SERVIZIO INFORMAZIONE

Modifica delle pulegge

di alcuni bracci tenditori per il comando dei gruppi accessori

Figura 1: vista dettagliata delle pulegge della versione precedente (sinistra) e della nuova versione (destra)

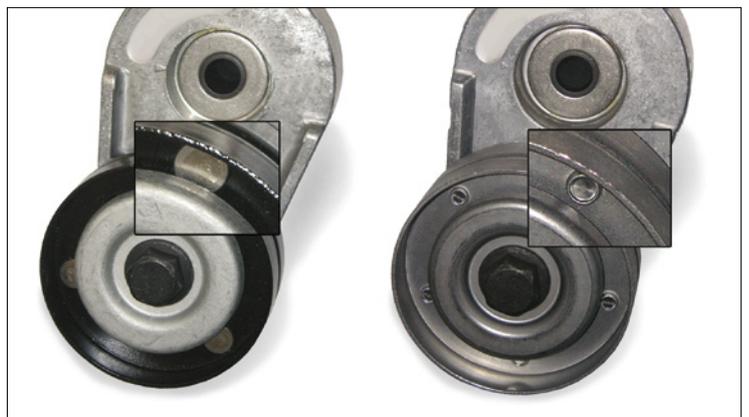
Le differenze, come illustrate nella figura 1, sono da un lato il rivestimento (in precedenza nero, ora grigio metallizzato) e dall'altro il collegamento delle due metà delle piste (prima fissato con rivetti, ora clinciato).

Nella fase transitoria può accadere che siano disponibili entrambe le varianti. Le due versioni rispettano i requisiti tecnici e possono essere utilizzate senza restrizioni per i veicoli illustrati nei nostri cataloghi.
